Groupe de travail des dispositions générales de sécurité

127^e session

Genève, 15-19 avril 2024

Rapport du Groupe de travail des dispositions générales de sécurité sur sa 127^e session

Figure 4
Champs monoculaires
(Vision directe)

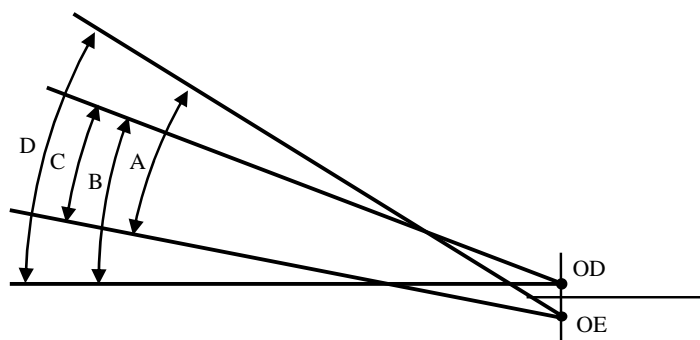
« 12.2 « Vision ambinculaire », le mode de vision permettant d'avoir un champ de vision total correspondant à l'addition des champs monoculaires de l'œil droit et de l'œil gauche (voir figure 4 ci-dessous).

Figure 7

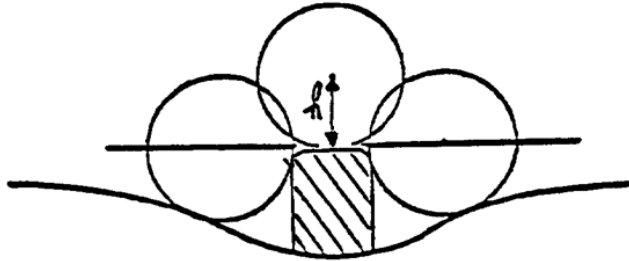
15.4.3.2.2 Si la dimension de la saillie d'un élément monté sur une surface non convexe ne peut pas être simplement mesurée, elle doit être déterminée en fonction de l'écartement maximal du centre d'une sphère de 100 mm de diamètre par rapport au plan nominal de la surface lorsque la sphère est déplacée au-dessus de l'élément tout en restant en contact avec celui-ci.

La figure 7 donne un exemple de l'utilisation de cette méthode.
